con la presente si inviano le Osservazioni contro il Progetto di un impianto eolico codice

procedura ID_VIP/ID_MATTIM: 12691 denominato "PITIGLIANO" ubicato nei comuni di Pitigliano (GR)

ID: Codice procedura (ID_VIP/ID_MATTM): 12691

“Progetto di un impianto eolico denominato “Pitigliano” ubicato nei comuni di Pitigliano (GR) e Sorano (GR) costituito da 20 (venti) aerogeneratori di potenza nominale 7,0 MW per un totale di 140,0 MW con relative opere connesse ed infrastrutture indispensabili”

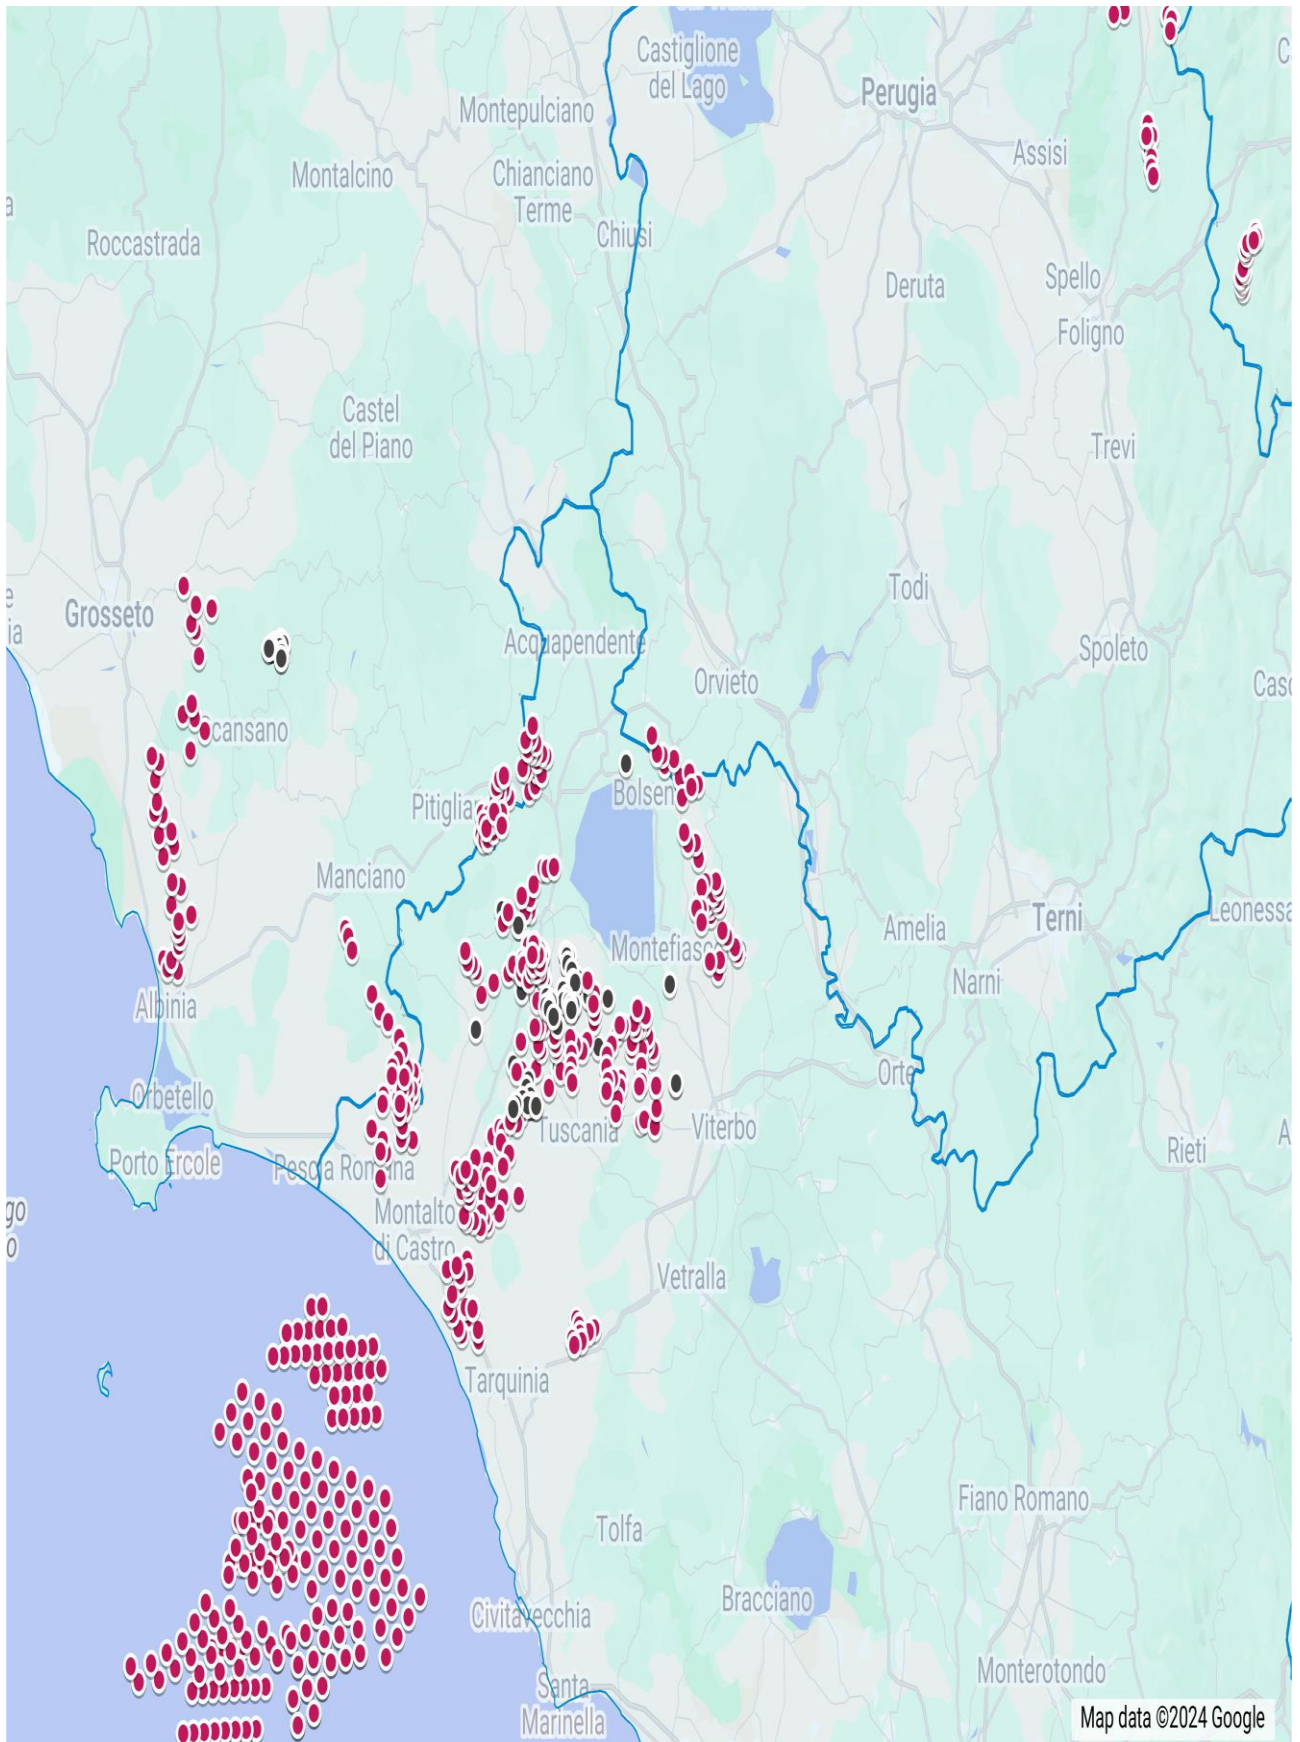
IMMAGINE n. 4 Si evidenzia che i tre aerogeneratori WTG 07, WTG 08 e WTG 09 impattano con il vincolo paesaggistico di notevole interesse pubblico del Centro Storico di Sorano. Il WTG 07 si troverebbe a 2828 m, WTG 08 2504 e WTG 09 2990. Il cavidotto dell'impianto invece impatta in buona parte del Vincolo paesaggistico ex art. 136 del CBC del Centro Storico di Pitigliano.

IMMAGINE n. 7 Mappa della intervisibilità degli impianti eolici elaborata dall'Associazione nazionale Amici della Terra. La mappa non è aggiornata comunque rende molo bene dell'enorme impatto visivo creato dal cumulo degli impianti.

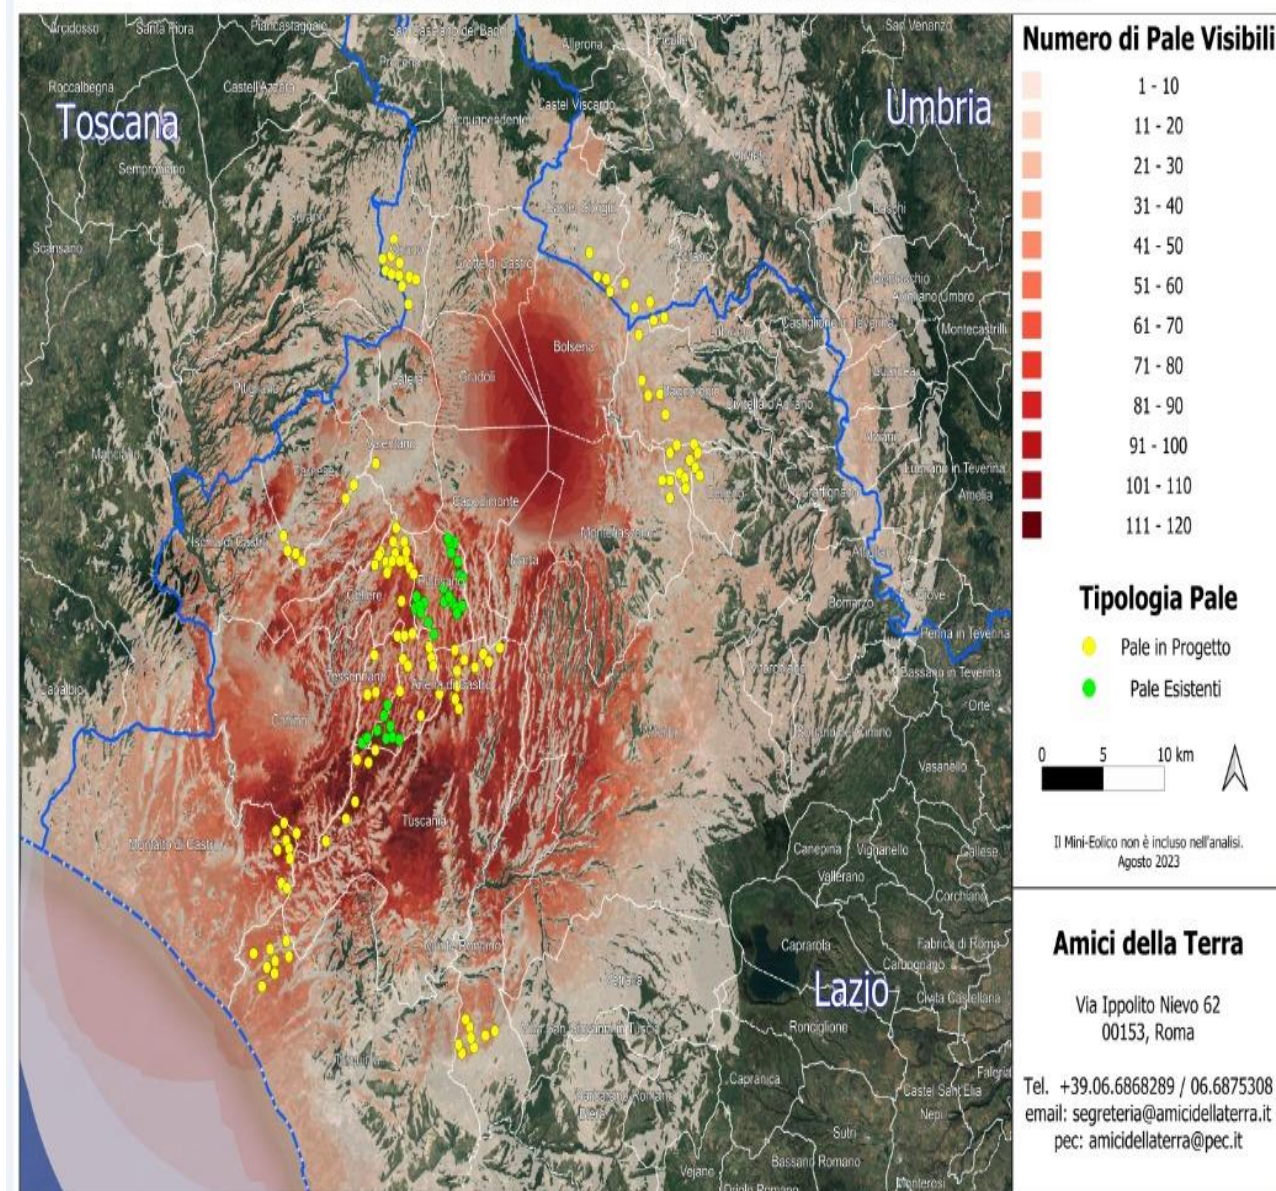
Riguardo al cumulo degli impianti FER, le mappe prodotte dalla proponente riguardano, come già evidenziato, soltanto una parte molto piccola degli impianti FER dell'area intermedia e vasta e in particolare di quelli eolici che contribuiscono a creare un notevole cumulo e la saturazione del territorio tosco laziale. Riguardo al cumulo dei soli impianti eolici si riporta la mappa dell'intervisibilità degli impianti eolici elaborata dall'Associazione nazionale “Amici della Terra”.

Se agli impianti eolici rappresentati qui sopra che non comprendono sia l'impianto eolico Pitigliano e le altre 14 pale del progetto eolico in verifica amministrativa sempre nel territorio di Pitigliano si aggiungono i migliaia di ettari (7000 fin'ora) di territorio occupato dagli impianti fotovoltaici e agrivoltaici e dalle altre tipologie appare chiaro il numero spropositato degli impianti FER nella bassa toscana e nella Tuscia.
